Betreft	: Sloop/nieuwbouw Gabriël Metsustraat 2 - 6
Onze referentie	: 1724/documenten/motivatiebrief/20200415 bestuur
Datum	: 16/04/2020
Pagina	: 1

Gabriel Metsustraat 2-6
Amsterdam

Onderwerp Advies op de conceptaanvraag onder voorwaarden

VOORGEVEL NIEUWE TOESTAND & BESTAANDE TOESTAND

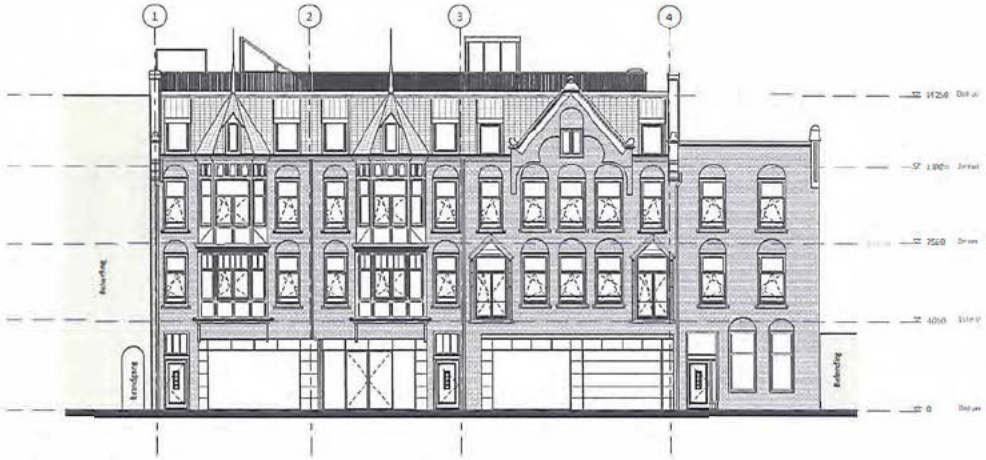
Akkoord op hoofdlijnen
De extra bouwlaag op de drie aaneengeschakelde 19de-eeuwse panden wordt ogenschijnlijk naadloos toegevoegd. Er is waardering voor de getoonde ambitie in het plan; deze dient uiteraard bij de omgevingsvergunningsstukken nader te worden aangetoond.

Aandachtspunten/aanbevelingen
Voor een hoogwaardig resultaat van de ophoging van dit orde 3 pand op deze belangrijke zichtlocatie aan het Museumplein is een uitmuntende detaillering
